7. Bulletins de Service

7. Bulletins de Service - Contenu

Boîte de Vitesse / Modification du châssis

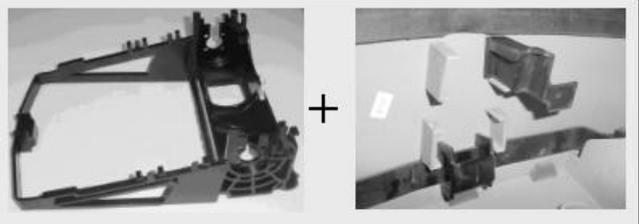
Il existe deux versions de la boîte de vitesses. Une version utilise un limiteur de distance au sol qui fait pièce unique avec le châssis et l'autre utilise un limiteur séparé.

SPP0004B et SPP0015A arriveront sans limiteur quand ils sont commandés comme pièce de rechange. Ensemble avec ces deux pièces le limiteur de distance au sol # GEN0202A sera livré. Si vous montez les grandes roues crantées sur la boîte, il est nécessaire de monter aussi le limiteur (GEN0202A) pour garder suffisamment d'espace entre les roues et la garde-boue. Voir figure ci-dessous. Regardez les figures ci-dessous. Si vous utilisez le châssis avec le limiteur incorporé, sur des unités avec roues crantées, il ne faut pas de procédure additionnelle et le limiteur (GEN0202A) n'est pas nécessaire.

<p>Le limiteur de distance au sol est pièce unique avec le châssis. Enlevez-le pour emploi avec roues lisses</p>		<p>Sur les châssis de boîte de vitesses dont le limiteur est enlevé, montez le limiteur sur la saillie supérieure gauche de réglage hauteur pour éliminer la position la plus basse quand les grandes roues crantées sont montées.</p>

Détecteurs de câble/Câble (SPP0018A)

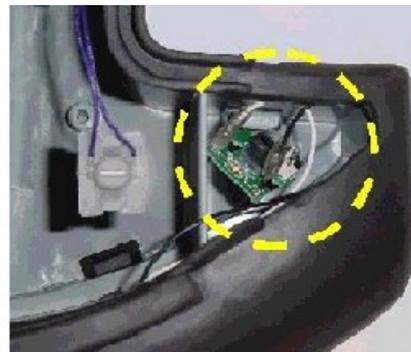
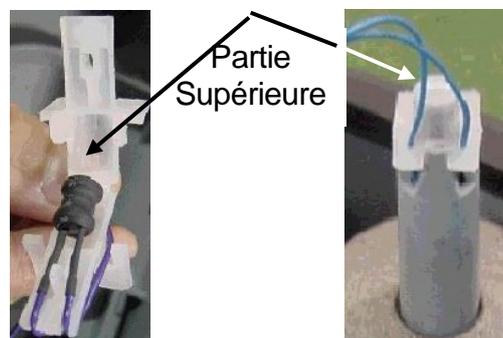
En remplaçant les détecteurs ou les harnais de détecteurs sur les machines avec numéro de série [IRL02340100 et plus ancien](#), seul la pièce SPP0018A est livrée. Sur ces machines, le panneau détecteur arrière droit (Figure 1) doit être écarté de la tour de support et positionné dans l'ouverture au coin arrière droit de la base, comme montré en Figure 2. Laissez les câbles noir et blanc branchés au panneau détecteur. Enlevez toutes les autres pièces et câbles. Installez la pièce SPP0018A pour compléter la réparation.

Note: Confirmez si la partie supérieure du détecteur est en place, comme montré en Figure 3.

Capot pour RL (GEN0094A) Changements pour évacuation d'eau

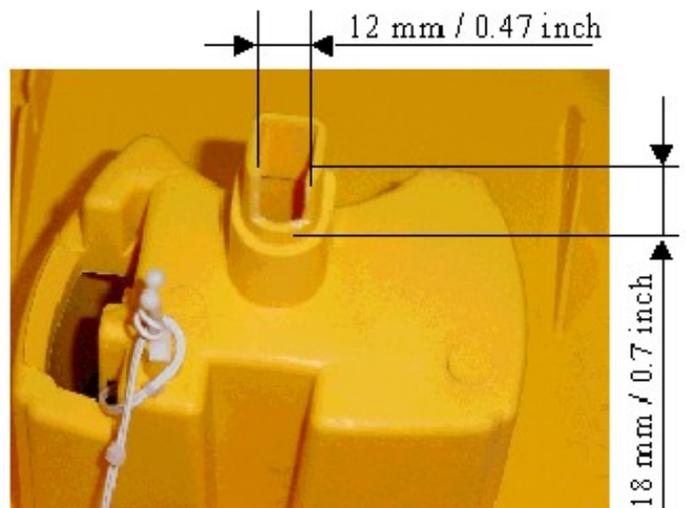
Vous recevrez la pièce Capot numéro (GEN0094A) comme montré en Figure1. Si vous travaillez sur une tondeuse avec numéro de série entre IRL02340100 et IRL03010000 utilisez le capot comme vous l'aurez reçu.

1. Coupez une ouverture dans la plastique comme en Figure 2, pour évacuer l'eau.
2. L'ouverture est créée sur le côté rond de l'extension.

Changement pour le blocage de la roue avant

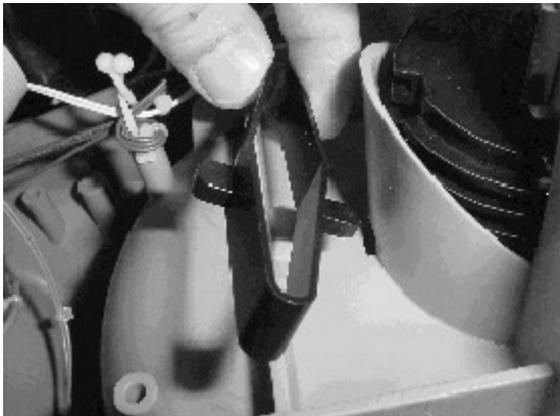
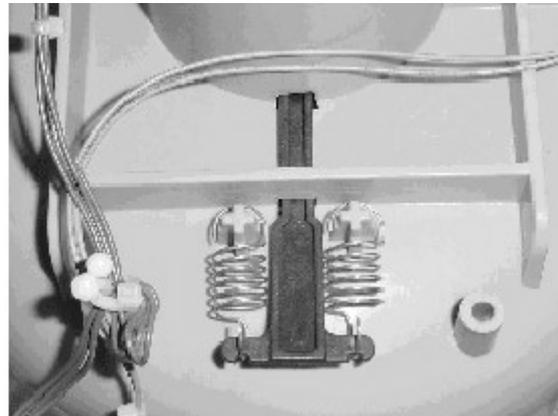
Un nouveau blocage de la roue avant a été introduit en 2003. Si le numéro de châssis est de [IRL03010000 ou plus haut](#), utilisez le blocage de roue avant (GEN0207A) avec les deux ressorts de traction (GEN0208A) comme montré en Figure 2 ci-dessous.

Si vous travaillez sur une Robomow avec numéro de châssis [IRL02340100 ou plus bas](#), utilisez pièce GEN0118A, ressort en plastique comme montré en Figure 1 ci-dessous.

Remplacement de moteurs de tonte (MSB0065B)

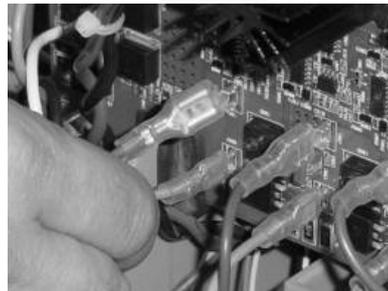
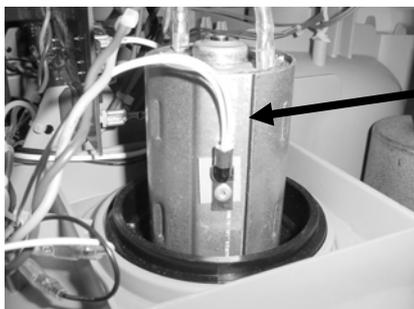
Un nouveau moteur de tonte, numéro de pièce (MSB0065B) a été introduit en 2003. Maintenant le harnais de câblage a été soudé aux contacts du moteur pour une meilleure connexion. Il est nécessaire de **d'enlever d'abord le capot** de la machine pour pouvoir débrancher les câbles du panneau principal. Ensuite enlevez la lame et dévissez le moteur avec l'outil spécial TOL0001A. Voir Figure 1.

IMPORTANT – Il est nécessaire aussi d'enlever la protection autour du moteur et de le monter sur le nouveau moteur avant de l'installer. Voir Figure 2.

Enlevez la protection métallique du vieux moteur et montez-la sur le nouveau moteur avant l'installation.

Instructions de remplacement de pare-chocs avant (MSB0196B)

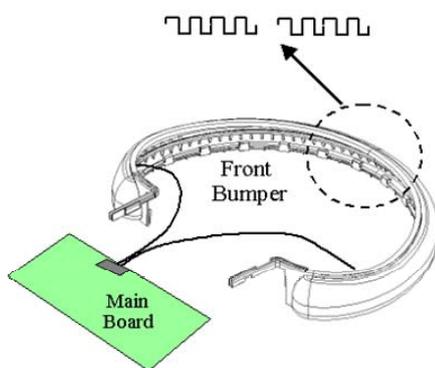
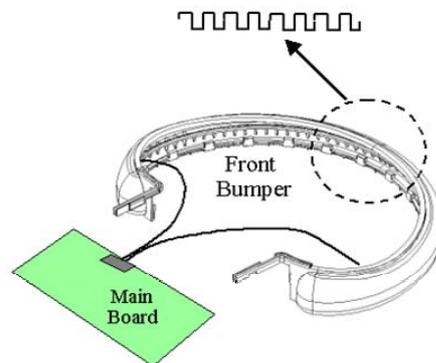
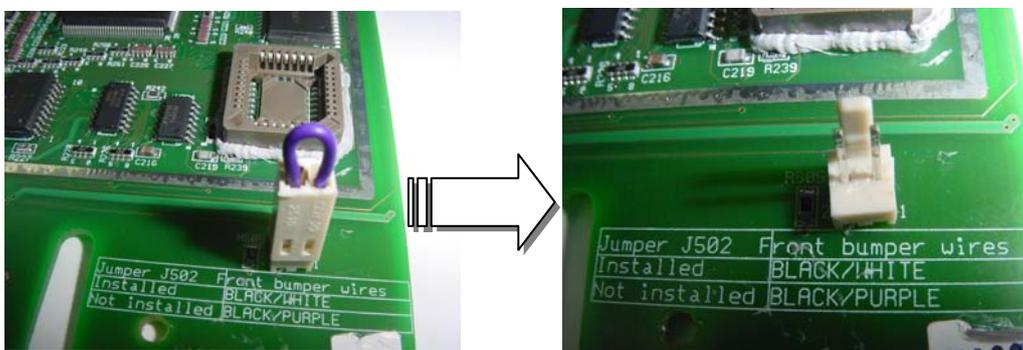
Pour améliorer la fidélité et la sécurité de Robomow, le concept du pare-chocs avant a été changé en un seul ressort au lieu de deux ressorts séparés. Ceci nous permet de contrôler si le circuit du pare-choc est fermé et de vous avertir s'il n'y a pas de continuité dans le circuit du pare-chocs Avant.

Vieille configuration – Deux ressorts séparés
Câble de pare-chocs vers Panneau Principal est
Noir & Blanc

Nouvelle configuration – Un seul ressort
Câble de pare-chocs vers Panneau Principal est
Noir & Pourpre

Une liaison est créée sur le Panneau Principal de remplacement pour supporter le Pare Chocs avant avec les deux ressorts (Vieille configuration – le câble des pare-chocs sur le Panneau Principal est Noir et Blanc.

En travaillant sur des machines avec numéro de châssis [S/N IRL0401... et plus haut](#) – enlevez la liaison.

Longueur maximale du câble périphérique

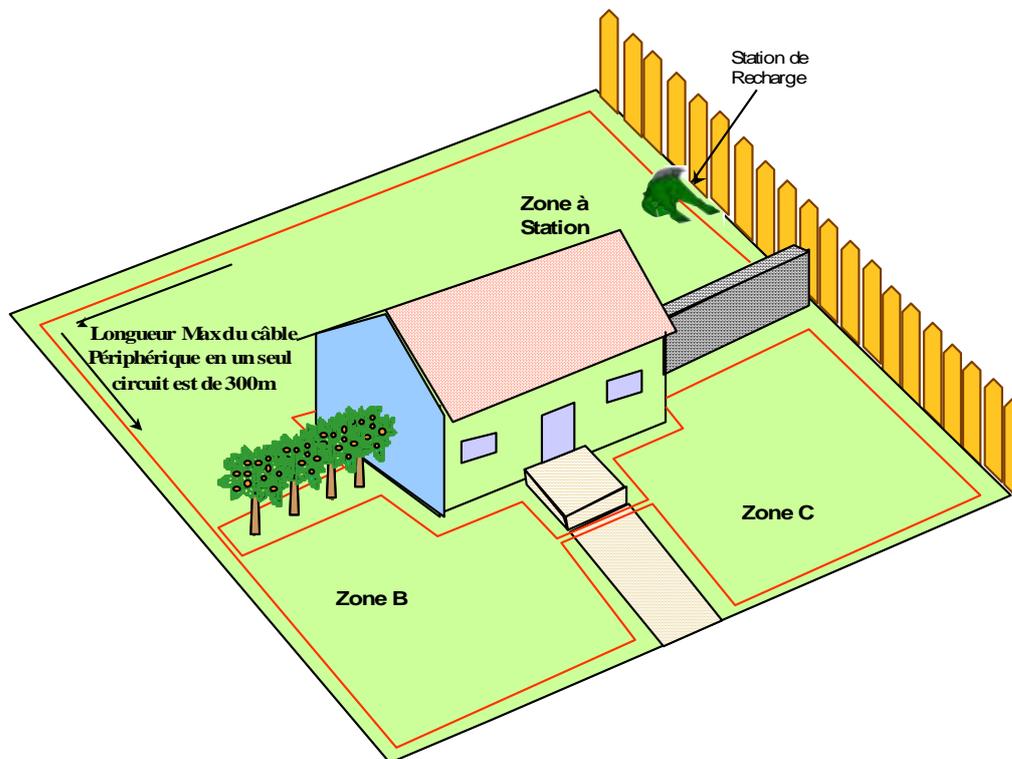
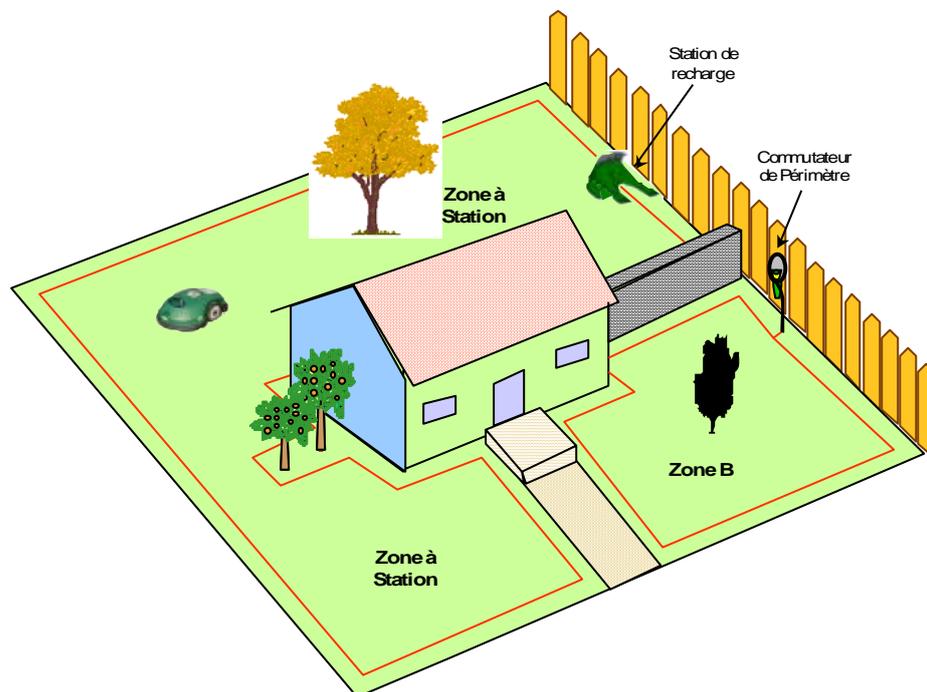
La longueur maximale du câble périphérique dans un seul circuit, relié au Panneau de la Station de Recharge ou au Commutateur de Périmètre est de **300 mètres**, comme montré en Figure 1 ci-dessous:

Si la longueur totale du câble périphérique serait plus de 300 mètres, alors il faudra séparer le terrain en deux zones et activer la deuxième zone par un Commutateur de Périmètre comme montré en Figure 2.

Figure 1
C751 position sur le Panneau Principal

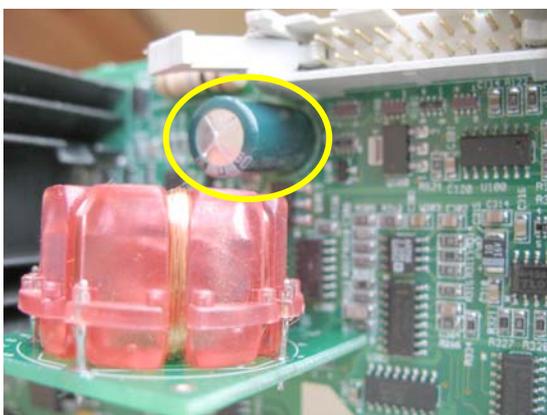
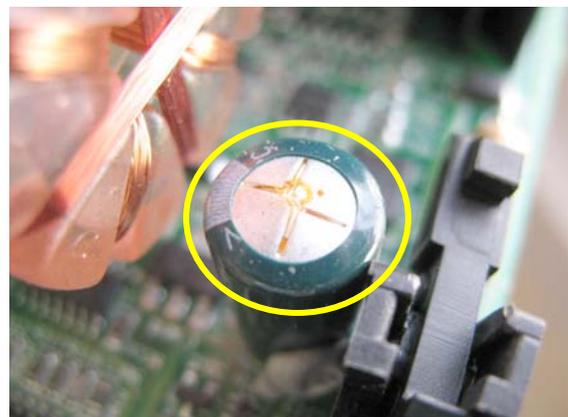
Observation – Un condensateur électrolytique en aluminium (C751 – se trouvant au dessus de la boussole) est gonflé.

Cause – ce problème est commun pour beaucoup de produits dans le monde entier et est lié à des problèmes avec les matières premières provenant du Taiwan. (il y a des documents qui expliquent en détail la raison pour ce problème)

Solution – On peut enlever ce condensateur du panneau principal et le remplacer par un nouveau provenant d'un constructeur différent – demandez Friendly Robotics pour CAP5402 (condensateur C751 sur Panneau Principal ESBC050B).

Figure 3

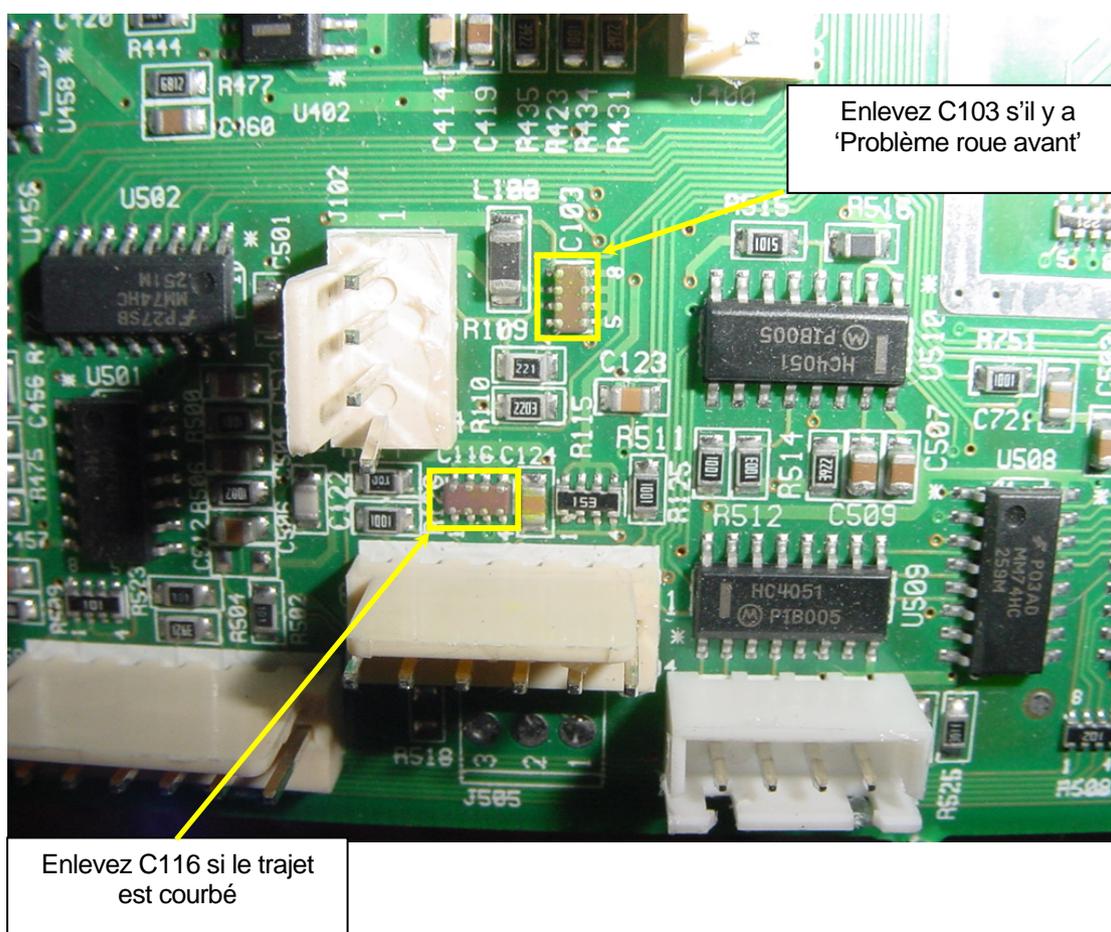
Cause – Un processus électrochimique qui, dans un environnement humide et sous la présence de tension électrique, cause un court circuit entre deux bornes du composant.

Cause – Un processus électrochimique qui, dans un environnement humide et sous la présence de tension électrique, cause un court circuit entre deux bornes du composant.

Solution – enlevez condensateur C116 (Figure 3). Ensuite laissez le Panneau tel quel, n'y montez pas un autre.

Solution – enlevez condensateur C103 (Figure 3). Ensuite laissez le Panneau tel quel, n'y montez pas un autre.

Réparation de la commande de distance

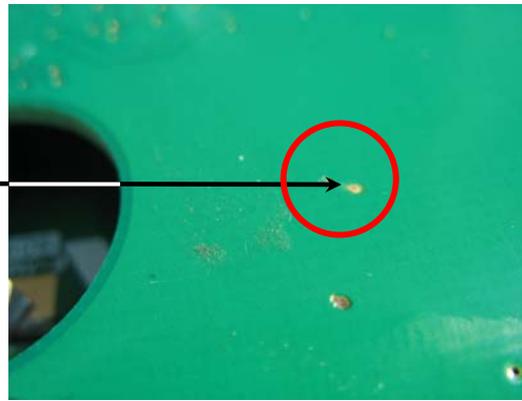
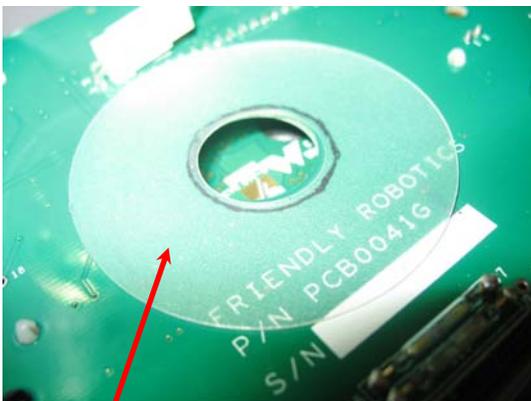
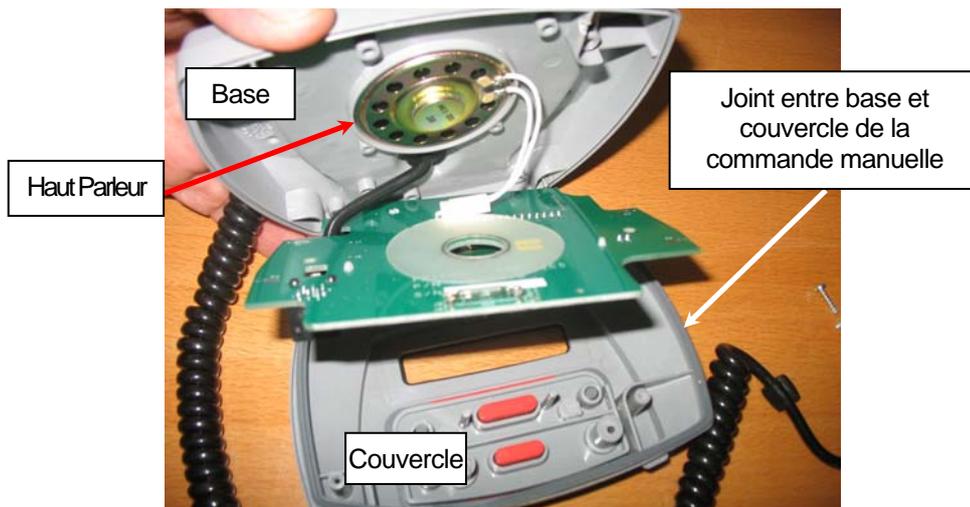
Cause – Le point de soudure entre le haut parleur et son câble (Figure 1) endommage le panneau de circuit (Figure 2) et cause un court circuit, qui remet la commande de distance.

1. Dévissez les 4 vis et ouvrez la Commande Manuelle.
2. Sortez le Panneau de la commande manuelle (utilisez un petit tournevis plat si nécessaire)
3. Positionnez une pièce en plastique mince **ou** une bande isolante de bonne qualité, comme montré en figures 3 et 4, pour séparer le point de soudure sur le haut parleur et la zone endommagée sur le panneau pour éviter chaque contact entre eux.

4. En fermant la Commande Manuelle ; contrôlez si le joint en caoutchouc est positionné comme il faut entre les deux pièces en plastique.

Figure 1 – Drop-off board

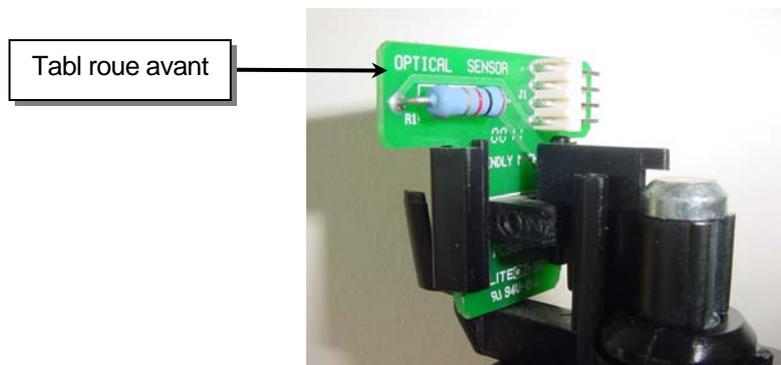
Pendant la saison '07 le capteur optique de roue avant a été changé pour permettre de détecter n'importe quelle erreur dans le tableau de roue avant en temps réel, pendant l'opération. Il y a un problème de compatibilité si le nouveau tableau de roue avant (SPP0005C) est utilisé avec une version de logiciel de 2006.

Donc, quand on remplace le Tableau de Roue Avant (SPP0005C) d'une Robomow qui a la version de logiciel '06, il est nécessaire de changer la version de logiciel pour la version la plus récente. (Donc une version de '07 ou plus récent).

Montage du couvercle

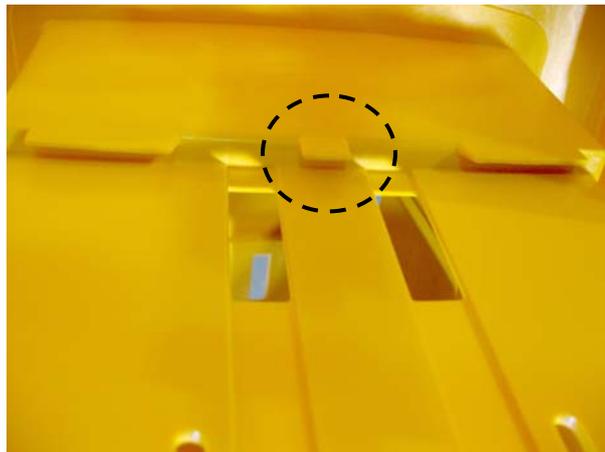
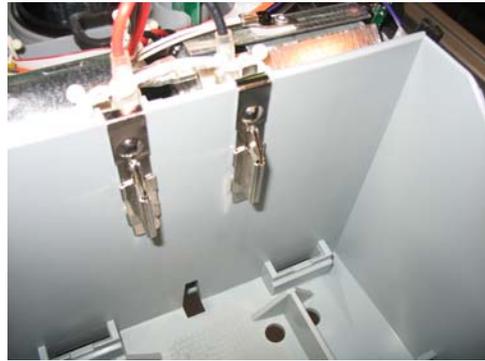
Pendant 2007 un changement a été apporté au couvercle de la RL pour résoudre le problème que les contacts de la batterie ne saillent pas suffisamment du couvercle – ce qui causait parfois un mauvais contact entre les contacts de la batterie du côté de la batterie et du côté de Robomow.

Il y a un nouveau rebord dans le couvercle RL (le petit rebord au centre) pour assurer que le châssis de la RL reste ancré au couvercle là où les contacts s'assemblent.

Si, pendant l'assemblage, le petit rebord manque ne s'ancre pas au châssis (la partie du châssis qui contient la batterie), l'effet sera que les contacts de batterie côté Robomow seront éloignés des contacts côté batterie (voir image ci-dessous) et il n'aura pas un bon contact.

1. La meilleure solution est de fermer la machine en suivant la procédure suivante :

2. If you find it difficult to assemble the cover, then it is possible to simply cut the new rib in the middle and to assemble it as always done.

Réparation de la connexion d'un moteur de traction

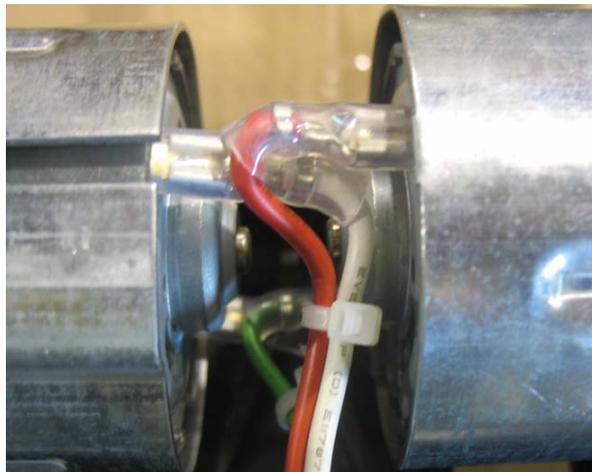
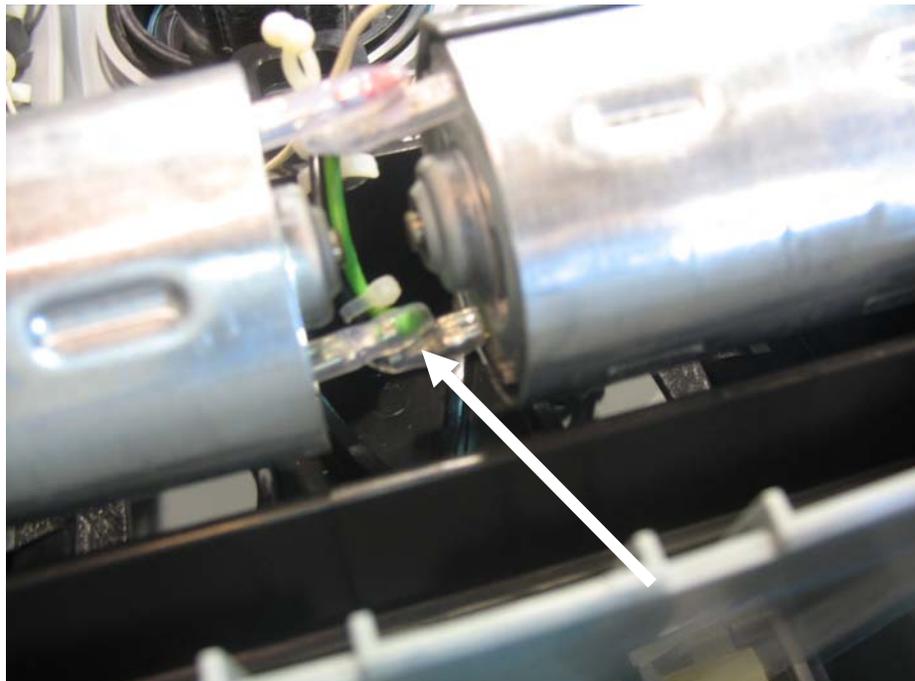
Description de la panne et cause – Les câbles de connexion des moteurs de traction se détachent et causent le fonctionnement irrégulier de ces moteurs de traction. L'orientation d'un de ces moteurs de traction a été changée de 90 degrés en 2007, ce qui fait que ces câbles se touchent pendant l'opération et se détachent des contacts sur le moteur de traction.

Service – Si la connexion des câbles se présente comme dans la photo ci-dessus (Ceci ne concerne que les numéros de châssis commençant par IRL07...) soudez les bouts de câble aux contacts sur les moteurs de traction. Chaque fois qu'une Robomow entre pour service présentant une connexion des moteurs de traction comme dans la photo ci-dessus ; il FAUT souder les câbles sur les moteurs de traction.

1. Manche en aluminium pour supporter les 2 moteurs d'entraînement à l'intérieur de la boîte afin de les tenir à l'horizontale et aussi pour une meilleure réfrigération des moteurs.
2. Renforcer la boîte.
